AREA VALUTAZIONE IMPATTO AMBIENTALE E AUTORIZZAZIONI

**OGGETTO: Procedura di Verifica di Assoggettabilità a VIA, ai sensi dell'art. 10 della L.R. 4/2018 e dell'art. 19 del D.lgs. 152/2006, del progetto denominato "Seconda linea tranviaria di Bologna (Tratto Nord Linea Verde - Direttrice Corticella-Castel Maggiore)", presentato dal Comune di Bologna localizzato nei comuni di Bologna e Castelmaggiore (BO) - [Fasc. 1311/63/2022] - Richiesta integrazioni**

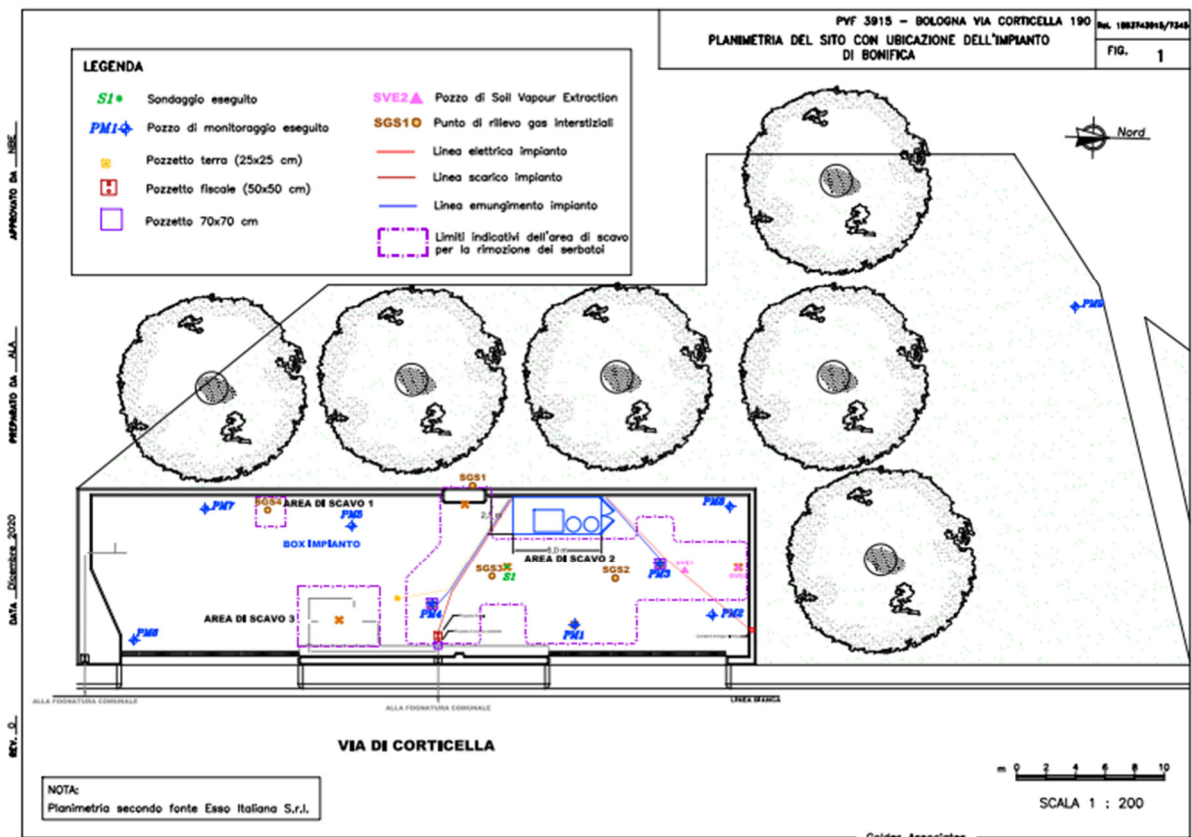
5. verificare la possibile interferenza della sottostazione elettrica interrata n. 2 in via Corticella in corrispondenza dell'area ex distributore carburanti, all'altezza del civico n 190, con i punti di monitoraggio (piezometri) della bonifica in corso. Per tale riscontro vedasi figura sotto (planimetria del sito con ubicazione dell'impianto di bonifica);
